| Åtgärd av<br>oljetrycksmätare<br>999 5271-5 |      | 17        |

### Felaktig kopplingskropp på oljetrycksmätare 999 5271-5

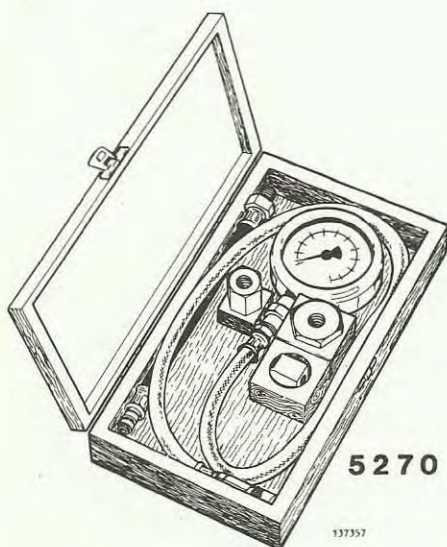
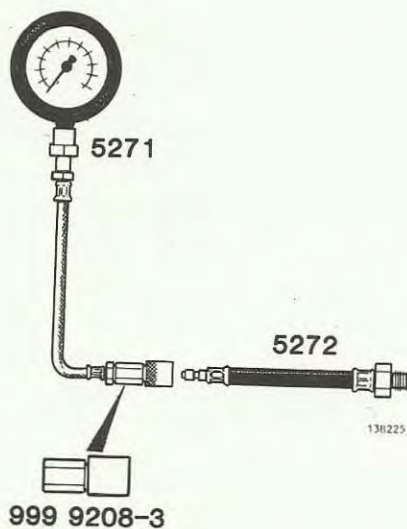
Oljetrycksmätare 5271 ingår i sats 5270-5 (se bild)

I en del fall har oljetrycksmätare 5271 levererats med fel typ av kopplingskropp. Mätaren passar då inte ihop med adapter 5272. Rätt typ av kopplingskropp, detaljnr 999 9208-3, kan beställas från Volvo Reservdelar.
